Ministero dell'Ambiente e della Sicurezza Energetica
Direzione Generale Valutazioni Ambientali

Oggetto: [ID: 9900] Aeroporto di Firenze. Project review del Piano di Sviluppo Aeroportuale al 2035. Procedimento di VIA/VAS integrato, ai sensi dell'art. 6 comma 3-ter del D.Lgs.152/2006 - Fase di VIA. Comunicazione procedibilità istanza, Responsabile del procedimento, e pubblicazione documentazione. **Invio contributi tecnici e richiesta integrazioni.**

Oggetto: Aeroporto di Firenze. Project review del Piano di Sviluppo Aeroportuale al 2035. Procedimento di VIA/VAS integrato, ai sensi dell'art. 6 comma 3-ter del D.Lgs.152/2006 [ID 9900] - **Invio contributo**

Oggetto: Aeroporto di Firenze. Project review del Piano di Sviluppo Aeroportuale al 2035. Procedimento di VIA/VAS integrato, ai sensi dell'art. 6, comma 3-ter, del DLgs 152/2006 - Fase di VIA | **contributo tecnico**

0429_FLR-MPL-PSA-GEN1-006-NA-RT_Rel_Tec_Acc_Viab

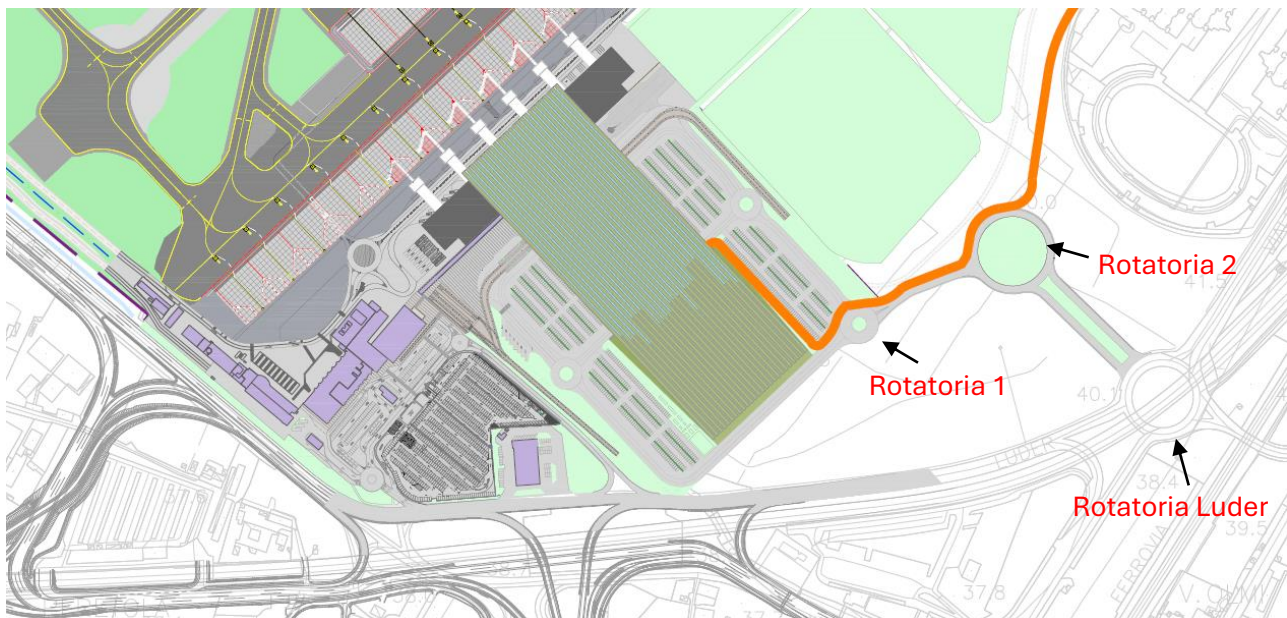
mediante l'analisi statica di tre nodi, la rotatoria di accesso all'area aeroportuale e le due interferenze semaforizzate tram-veicolo e delle conclusioni ivi riportate, secondo cui:

Si evidenzia una potenziale criticità determinata dal fatto che l'unico accesso alla nuova viabilità aeroportuale risulta dalla rotatoria di cui alla suddetta analisi, posta nell'angolo est dell'area di parcheggio a lungo termine (Rotatoria 1 nella Figura seguente estratta dall'elaborato 0759).

Alla Rotatoria 1 si accede mediante un tronco di collegamento con una seconda rotatoria (Rotatoria 2 nella Figura) che a sua volta si connette con la rotatoria esistente fra Viale Luder e Viale XI Agosto (Rotatoria Luder), che rappresenta il principale snodo viario della zona.

Dagli elaborati non risulta del tutto chiaro se la Rotatoria 2 ed i tronchi di collegamento fra le Rotatorie 1 e 2 e fra la Rotatoria 2 e la Rotatoria Luder facciano parte o meno degli interventi inseriti nel Piano di Sviluppo aeroportuale, in quanto pur essendo riportati negli elaborati planimetrici (come l'estratto di cui sopra) non sono sviluppati negli elaborati progettuali di maggior dettaglio.

In effetti la Rotatoria 2 ed il tratto di collegamento con la Rotatoria Luder fanno parte del sistema della viabilità di progetto del PUE di Castello, pertanto si suppone che vengano realizzati in tale ambito, mentre il tratto di collegamento Rotatoria 1 – Rotatoria 2 non risulta previsto in tale pianificazione.

Si ritiene quindi necessario che il Piano di Sviluppo Aeroportuale prenda comunque in carico negli sviluppi progettuali successivi la realizzazione del tratto di collegamento fra le Rotatoria 1 e Rotatoria 2.

Inoltre, considerata l'indispensabilità del collegamento viario della nuova viabilità aeroportuale con Viale Luder–Viale XI Agosto, si ritiene necessario che, negli sviluppi progettuali successivi, venga inserita anche la realizzazione della Rotatoria 2 e del tratto di collegamento con la Rotatoria Luder fra gli interventi del Piano di Sviluppo Aeroportuale, a meno che tali opere non risultino già realizzate o in via di realizzazione nell'ambito del PUE di Castello. Questo allo scopo di rendere l'intervento dell'Aeroporto, sotto il profilo della viabilità, indipendente dagli sviluppi realizzativi del PUE di Castello.

FLR_PR_MPL_2035_Riscontro_alle_raccomandazioni_e_condizioni_ambientali_di_Scoping

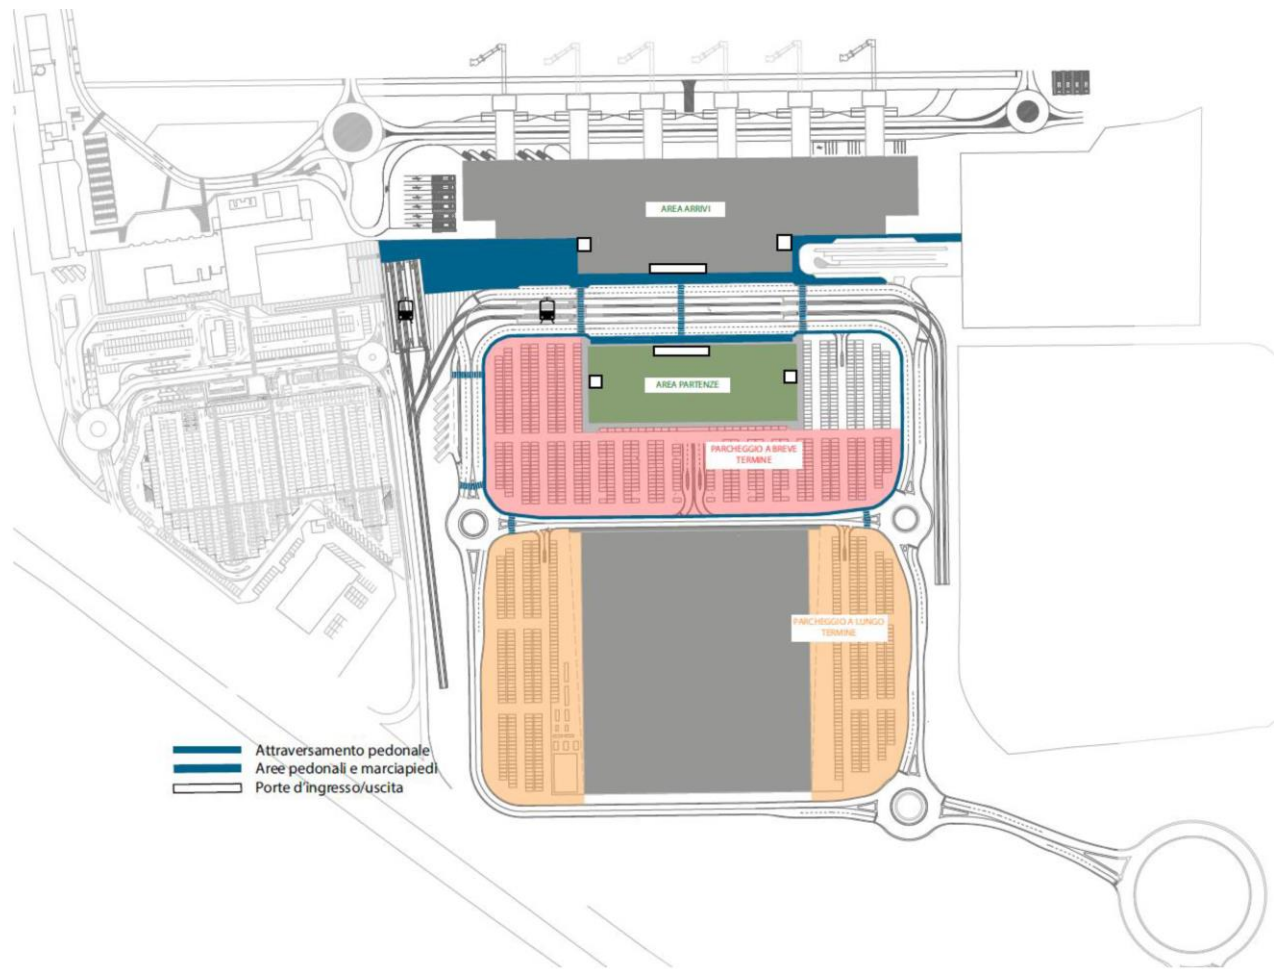
si riporta che: *“il sistema di accesso al nuovo terminal è risultato oggetto di modifica, come da elaborato n.1060. L'area di Palagio degli Spini non risulterà più funzionale all'attività aeroportuale e, pertanto, non si ravvedono necessità di previsione di collegamenti con l'aeroporto a carico di ENAC.”*

Si prende atto di quanto affermato, tuttavia si precisa che, qualora in futuro l'area di Palagio degli Spini dovesse essere utilizzata per finalità connesse all'attività aeroportuale, dovrà essere realizzato a cura del proponente un collegamento pedonale protetto che consenta di raggiungere i percorsi pedonali interni all'Aeroporto.

Sovrapposizione elaborato "V2018_6 Planimetria generale" del PUE Castello con area interessata dal Piano di Sviluppo Aeroportuale 2035 | in **viola** il sedime aeroportuale, in **blu** le vasche di compenso, in **nero** (tratteggio) il confine comunale.

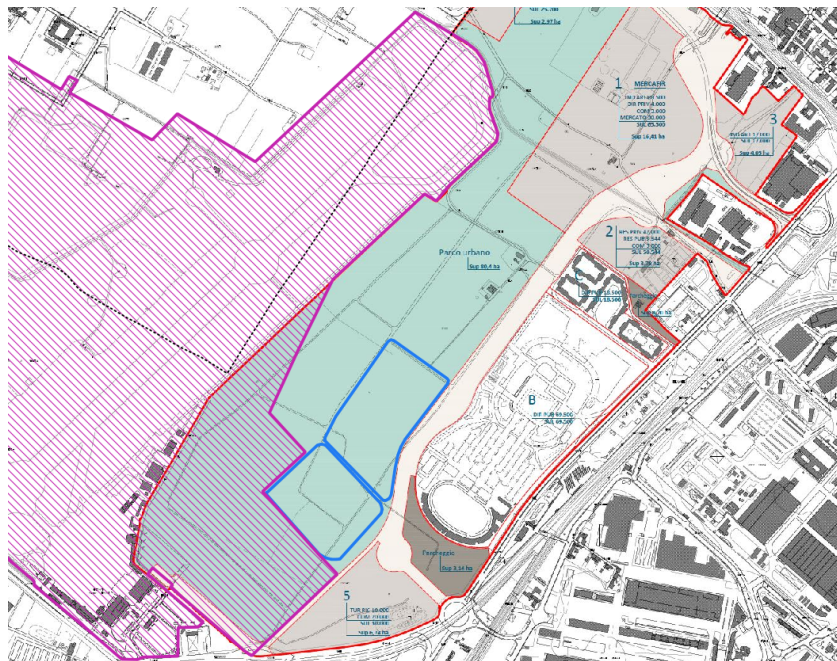
Dal confronto tra gli elaborati del PUE e l'area interessata dal Piano di Sviluppo Aeroportuale 2035 (sedime aeroportuale e opere di messa in sicurezza idraulica - vasche di compenso) emerge come quest'ultima intercetti aree destinate a:

- parco urbano;
- corridoio infrastrutturale.

Per tutto quanto sopra detto, si comunica che l'assetto proposto dal Piano di Sviluppo Aeroportuale al 2035 dell'Aeroporto di Firenze non risulta conforme agli strumenti urbanistici vigenti (e adottati) del Comune di Firenze né alla pianificazione attuativa approvata.

Sovrapposizione estratto elaborato "0471_FLR-MPL-PSA-RWY4-058-AE-PL_Piani_Rischio_RWY_2200m" del Piano di Sviluppo Aeroportuale 2035 con aree interessate dal PUE Castello e dalla scheda norma AT 10.01 Centro Alimentare Polivalente (CAP).

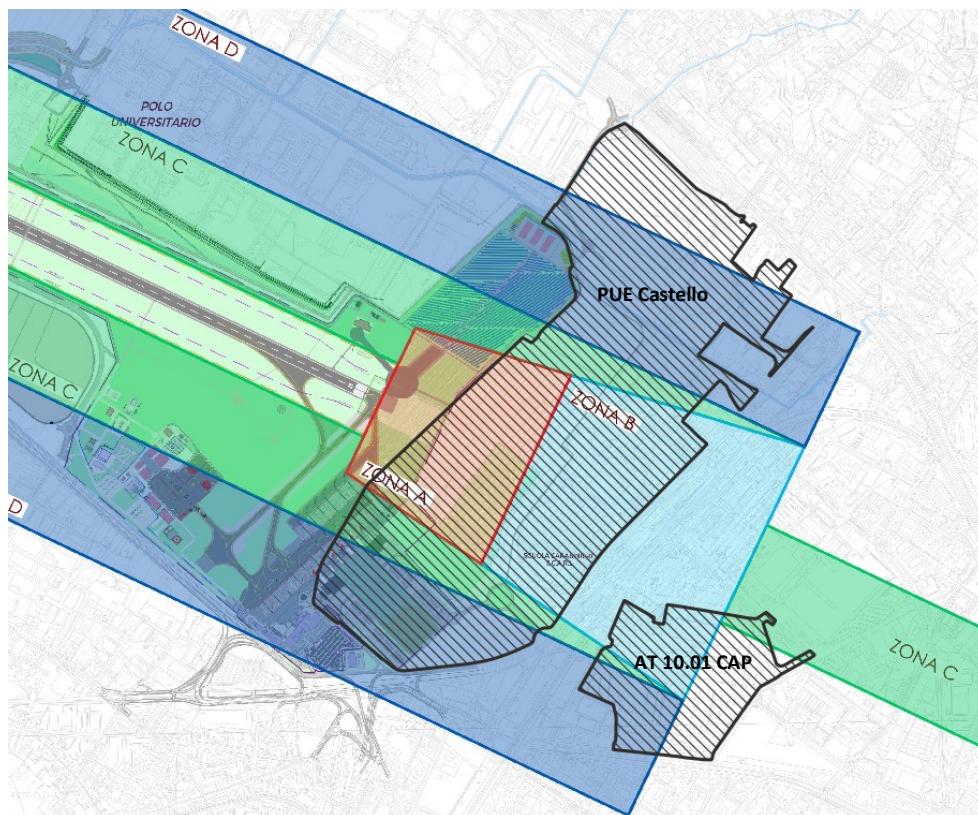
Si rileva inoltre che le zone di tutela, disegnate avendo a riferimento il Capitolo 9, paragrafi 6.5 e 6.6, del Regolamento per la Costruzione e l'Esercizio degli Aeroporti ENAC relativamente alla configurazione del Piano di Sviluppo Aeroportuale 2035, interferiscono con le previsioni del PUE Castello, di iniziativa pubblica, e della AT 10.01 Centro Alimentare Polivalente (CAP), di proprietà comunale.
